# 道路台帳付図

鳥取県

路線コード  
15-181  
路線名  
一般国道 181号

①  
変更位置  
日野郡日野町三谷  
変更理由  
橋梁補修工事(三谷尻橋)

路線コード  
15-482  
路線名  
一般国道 482号

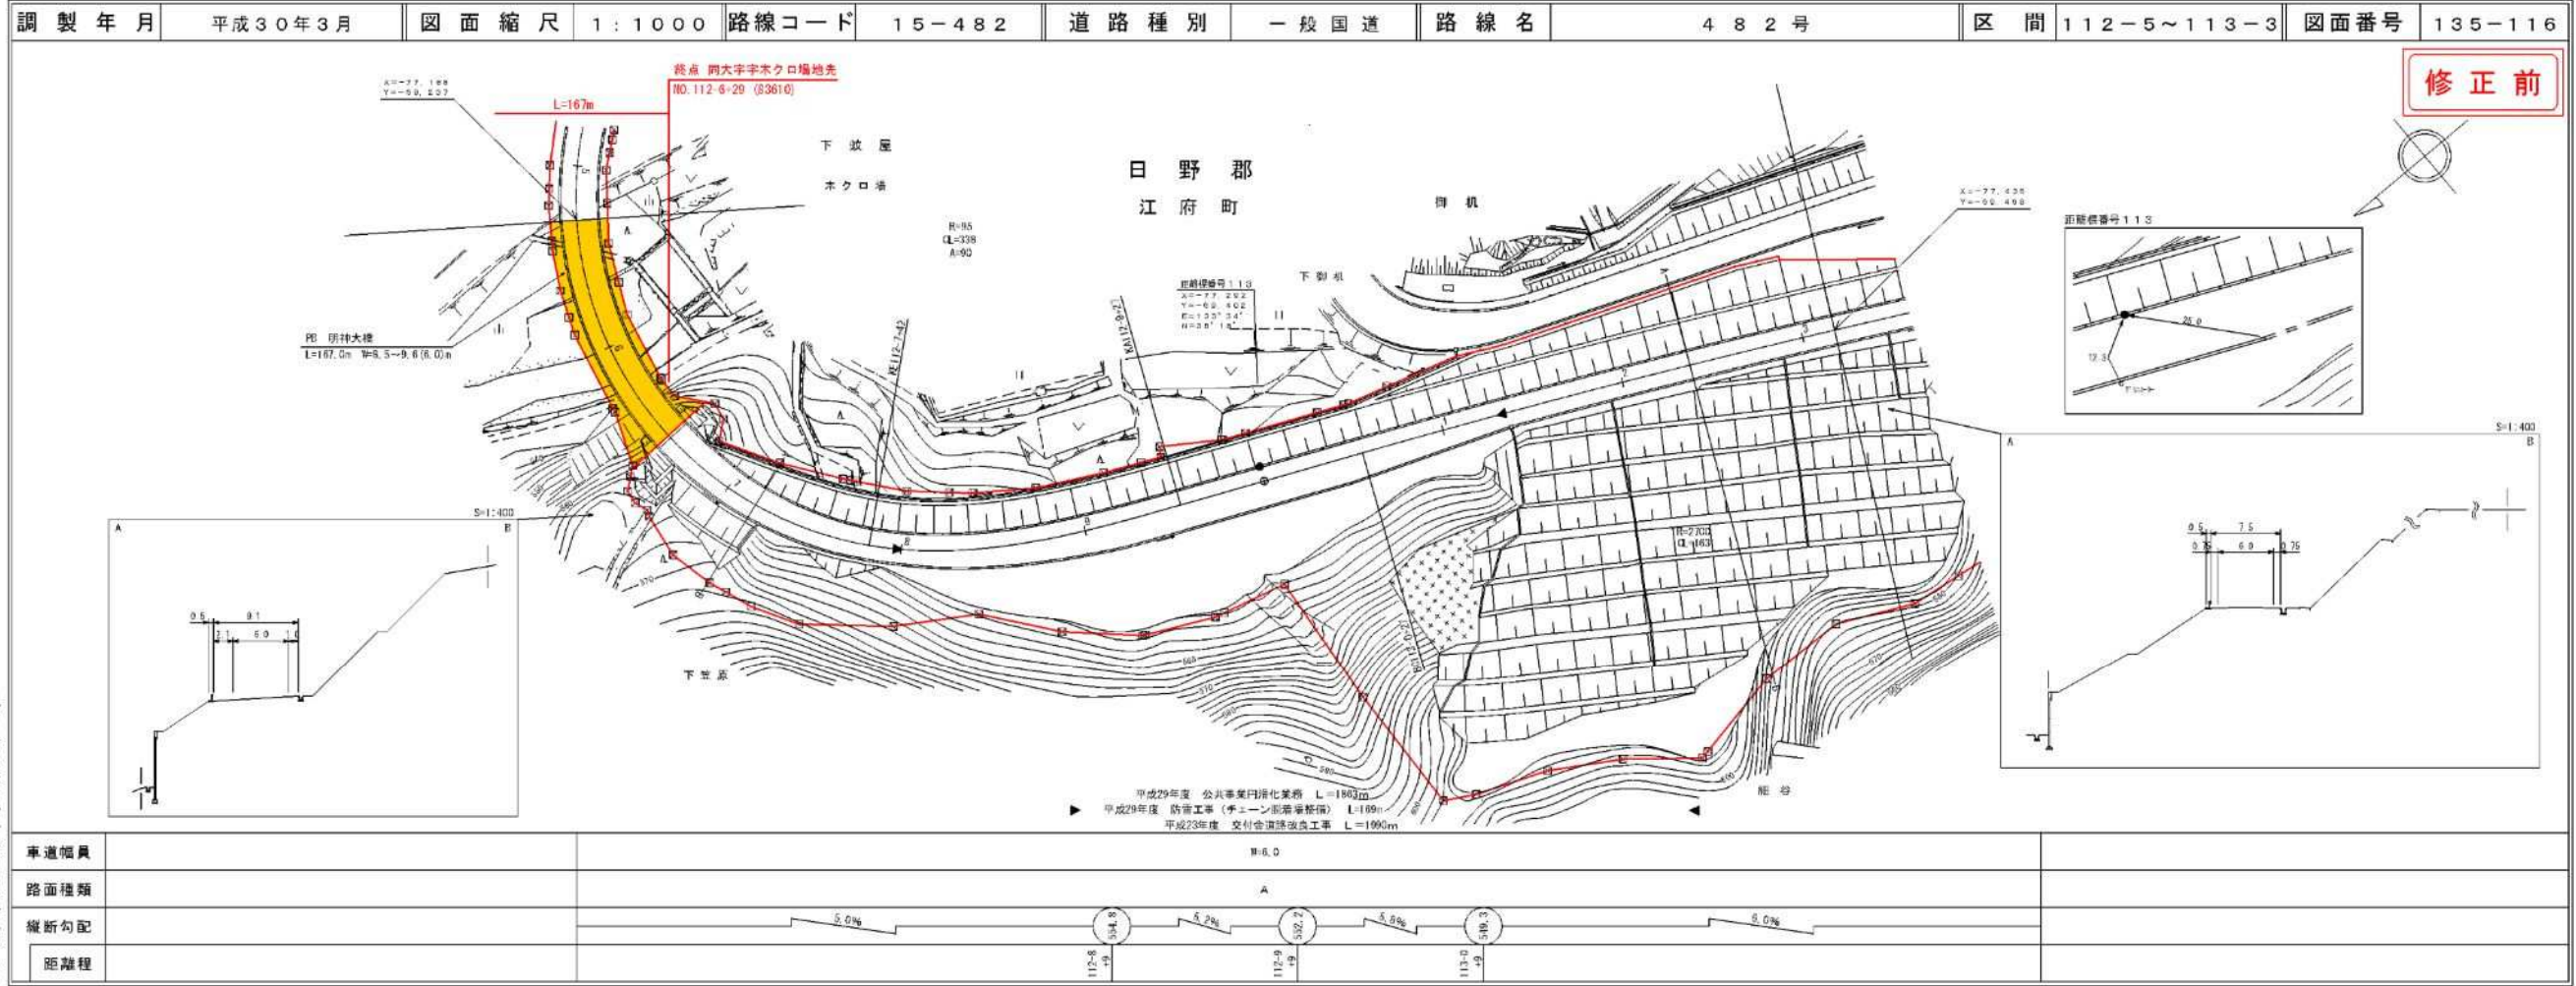
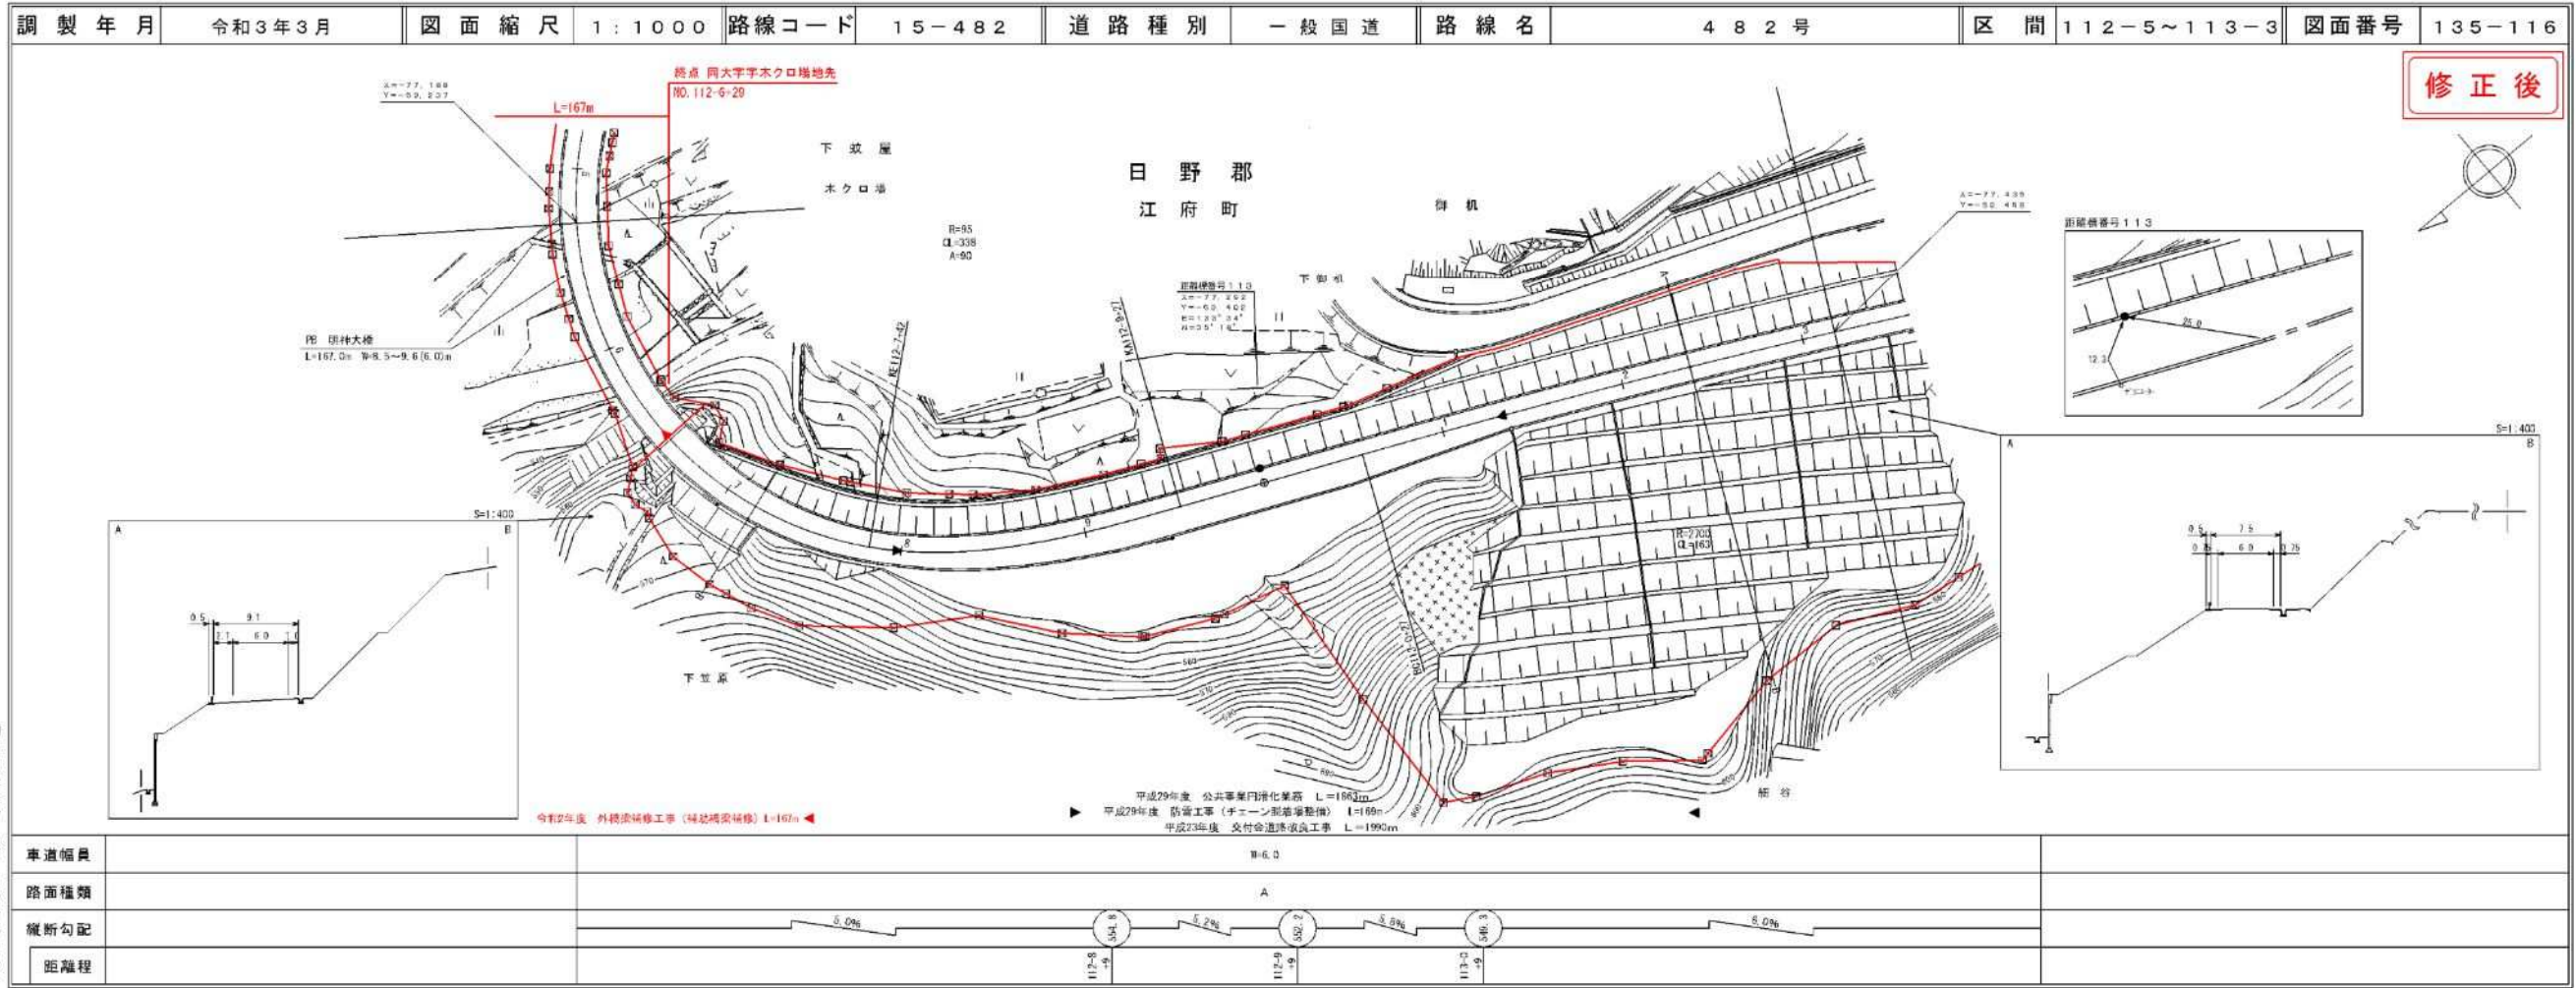
変更位置  
日野郡江府町大字下蚊屋  
変更理由  
橋梁補修工事(明神大橋)

路線コード  
21-008  
路線名  
主要地方道 新見日南線

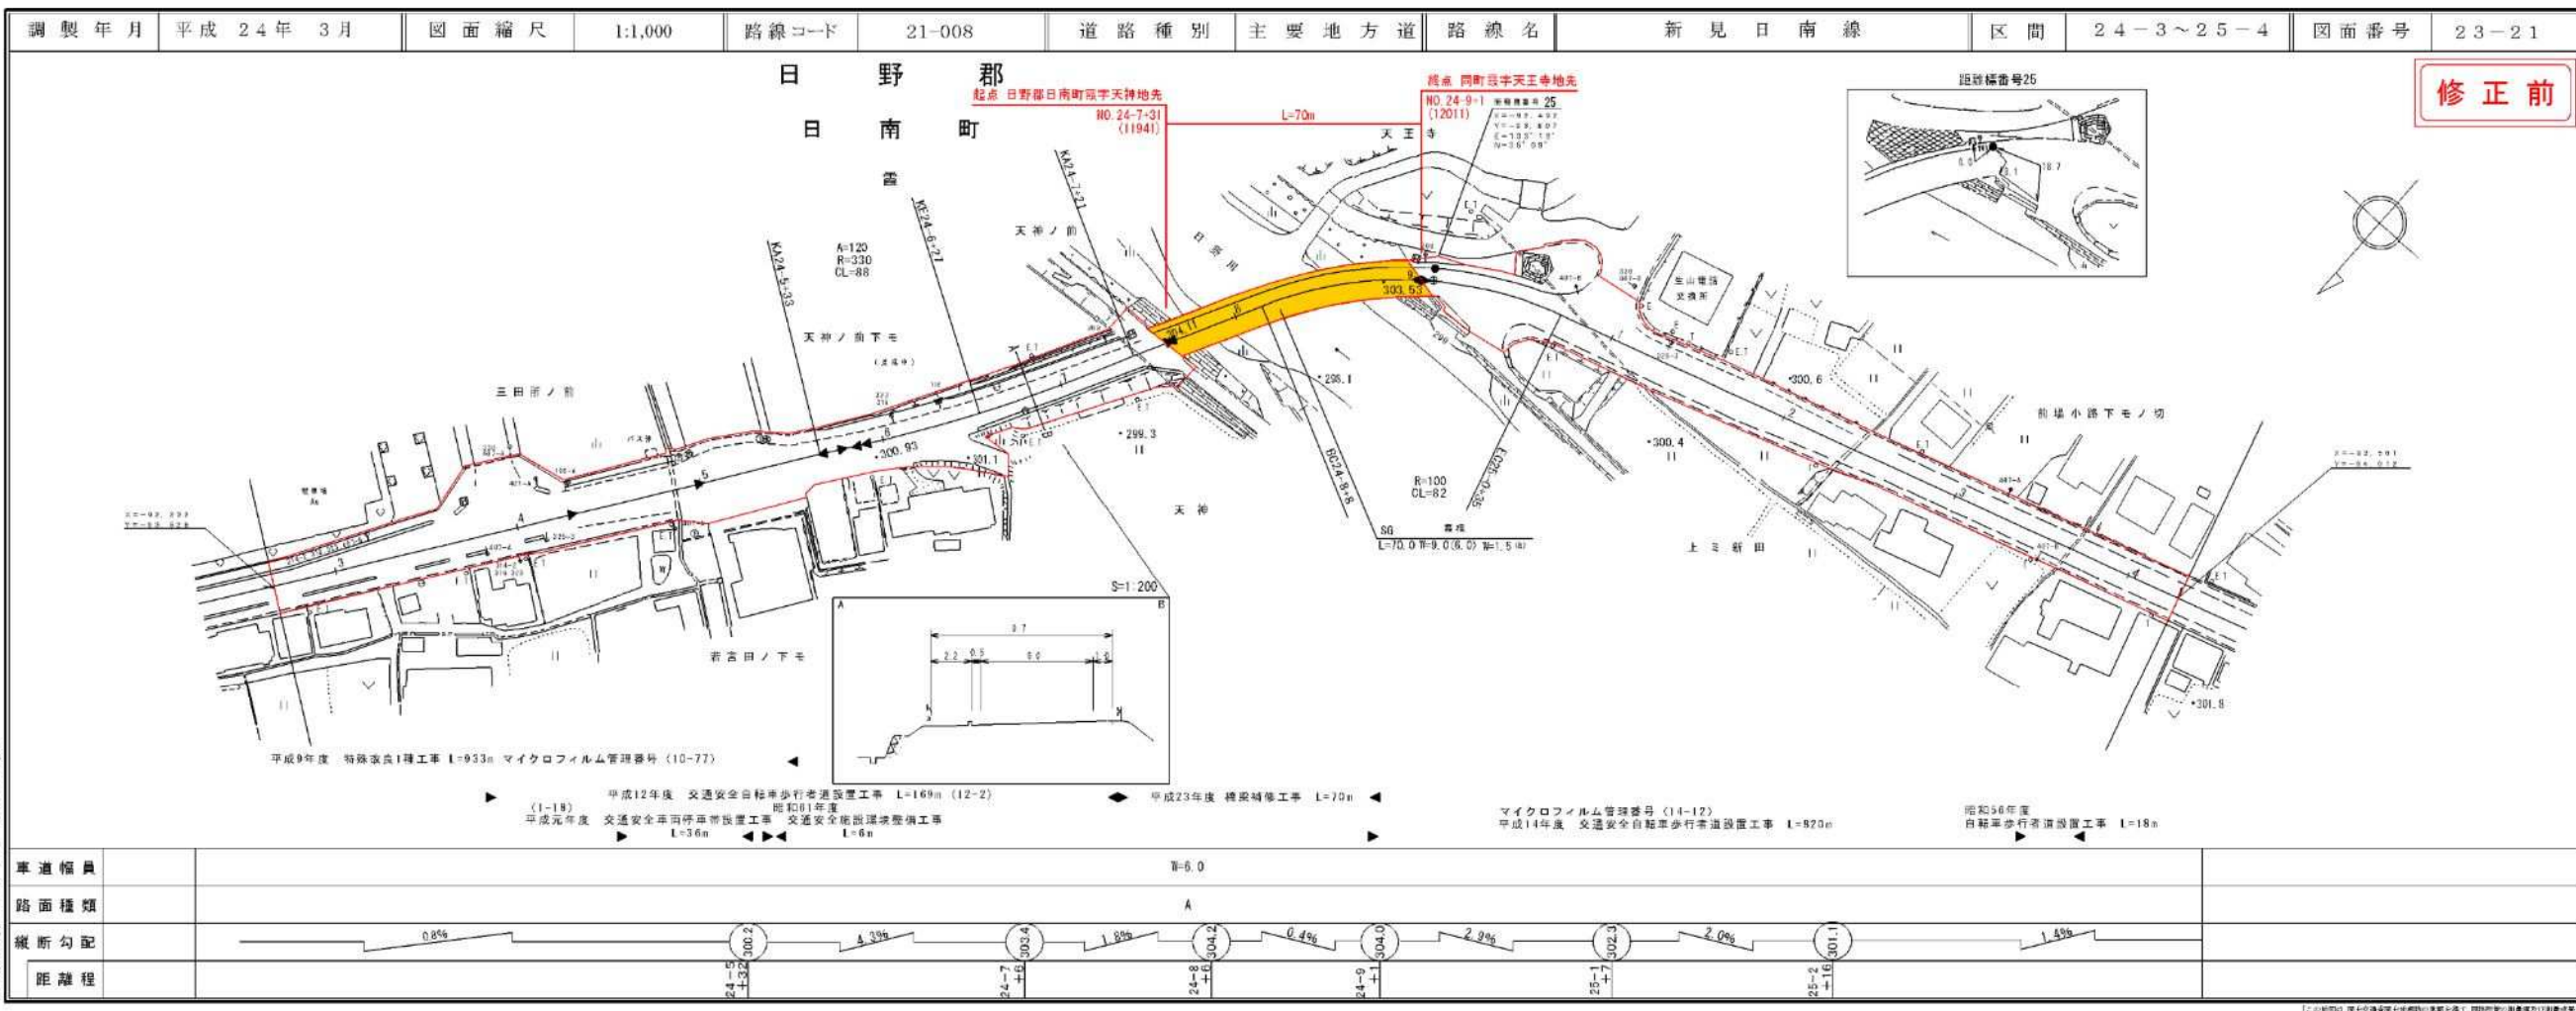
⑦  
変更位置  
日野郡日南町霞  
変更理由  
橋梁補修工事(霞橋)
